Keuringsverslag van een elektrische laagspanning- en zeer lage spanningsinstallatie

NIET CONFORM

Datum keuring: 20/09/2023

Straatnaam Wespstraat
Huisnummer 55
Busnummer
Postcode 9000
Gemeente Gent
Land België

Afbeelding schakel- en verdeelbord:

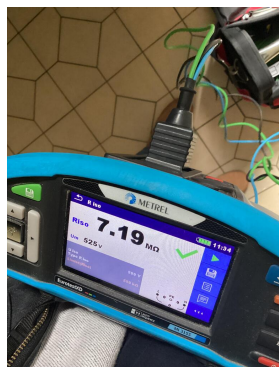
I5.02 De aanduiding van de stroomkringen en/of apparatuur, aansluitklemmen, enz dient aangebracht of vervolledigd te worden. (Boek 1 Onderafdeling 3.1.3.1. en 3.1.3.3.A. en 5.1.6.1)

I5.10 Niet gebruikte invoeringen van het verdeelbord zijn niet correct of onvoldoende afgedicht. (Boek 1 Afdeling 5.1.4. en 4.2.2.3.)

I5.13 De nominale spanning dient duidelijk vermeld te worden op een oordeelkundig gekozen plaats. (Boek 1 Onderafdeling 3.1.3.3.)

I6.03 De nominale stroomsterkte van de algemene en/of bijkomende differentieelschakelaar dient aangepast te zijn aan de overstroombeveiliging. (Boek 1 Afdeling 4.4.1.)

Beide te laag deze moeten minstens 300mA 63A en 30mA 40A
